INFORME N° 00050-2025-SENACE-PE/DEIN-UT

ASUNTO : Se recomienda ratificar la propuesta presentada por el Proyecto Especial Huallaga Central y Bajo Mayo clasificándose el Proyecto *"Creación del puente vehicular ruta sm-108 en el Caserío de Santa Flor del Distrito de Bajo Biavo - Provincia de Bellavista – Departamento de San Martín"*, en la categoría I - Declaración de Impacto Ambiental (DIA)

Matriz de subsanación de observaciones a la Solicitud de Clasificación del Proyecto “Creación del puente vehicular ruta SM-108 en el Caserío de Santa Flor del Distrito de Bajo Biavo - Provincia de Bellavista – Departamento de San Martín”

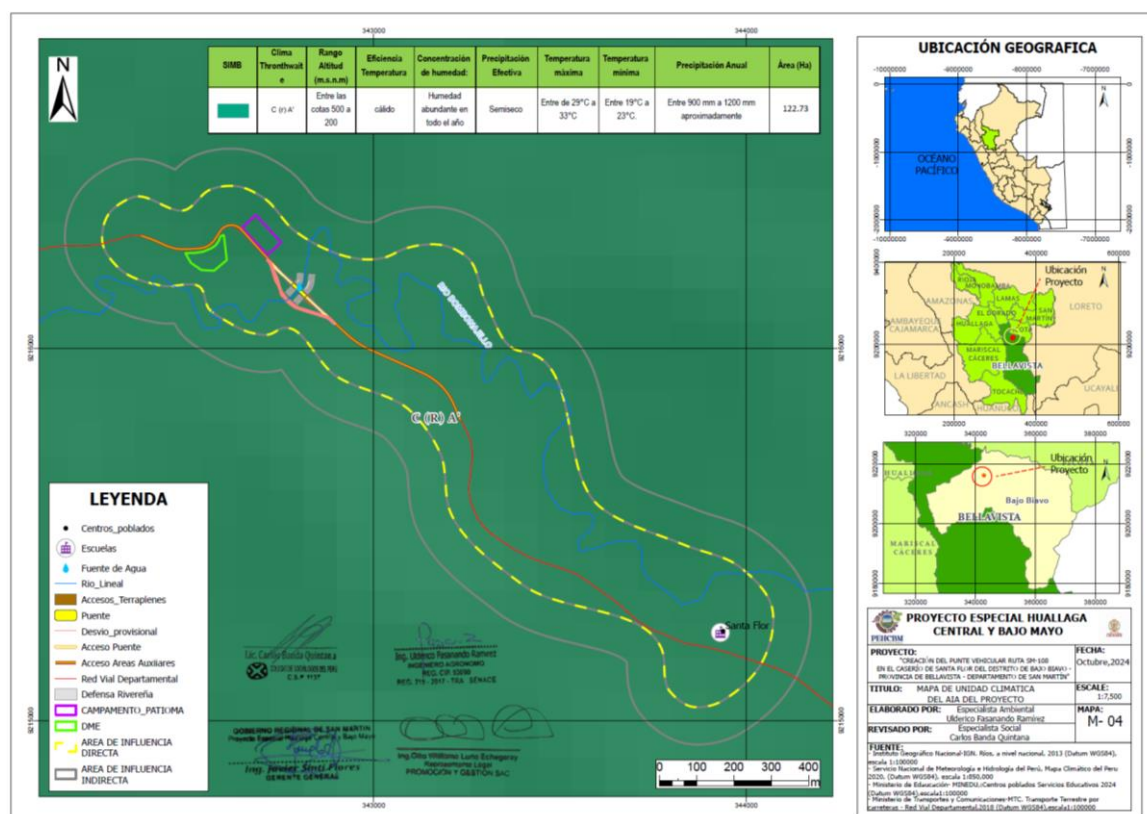
1er Análisis: De la revisión de la información adjunta en el EVAP se ha verificado en la Tabla 61, se presenta la unidad climática del área de influencia ambiental del proyecto la cual tiene la codificación C (r) A' y se describe como *"Semiseco con humedad abundante todas las estaciones del año. Cálido"*, e involucra el 100% del área que involucra un total de 122.73 Ha, incluyendo el área de influencia indirecta (mapa Anexo 14), como se detalla:

Conclusión: Observación absuelta

Figura N° 03: Ubicación de los componentes respecto al área de compatibilidad otorgada

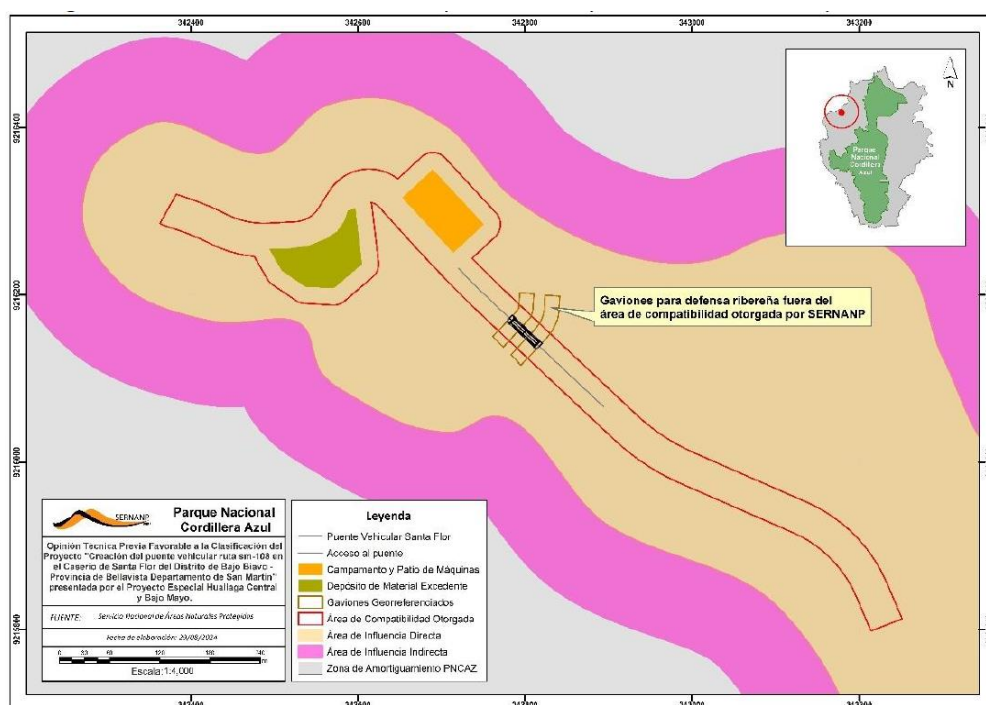
Observación: Al respecto, mediante un análisis cartográfico se verificó que las obras de protección (defensa ribereña) se encuentran fuera del área de compatibilidad otorgada por SERNANP (Figura N°03). Por lo que, se solicita al titular que pueda corregir lo mencionado, considerando que, en caso los componentes se desarrollen fuera del ámbito de compatibilidad otorgada será necesario solicitar una nueva compatibilidad.

1ra Respuesta del titular: En el ítem 6.3.9. Áreas Naturales Protegidas. Se indica la solicitud de una nueva compatibilidad en la cual se encuentran enmarcados todos los componentes del proyecto y áreas auxiliares consideradas. Además, en el ANEXO 04, se muestra la nueva opinión de Compatibilidad del proyecto.

Figura N°04: Gaviones respecto al área de la nueva compatibilidad otorgada por SERNANP

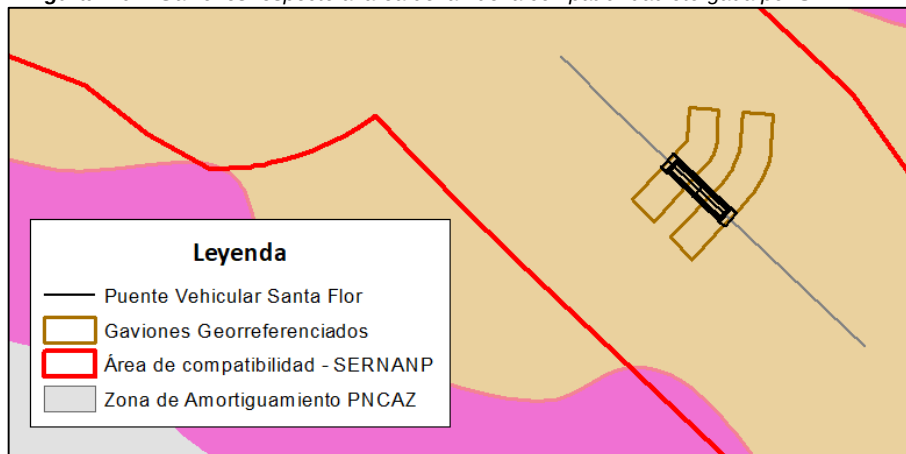
1er Análisis: Se verificó en el ítem 6.3.9. indicado, donde se cita la nueva Opinión de Compatibilidad del proyecto, la cual también se adjunta en el Anexo 04. Asimismo, mediante un análisis cartográfico se pudo corroborar que todos los componentes se encuentran dentro del área de compatibilidad otorgada por SERNANP mediante la Opinión Técnica N°1444-2024-SERNANP-DGANP. (Figura N°04).

Conclusión: Observación absuelta
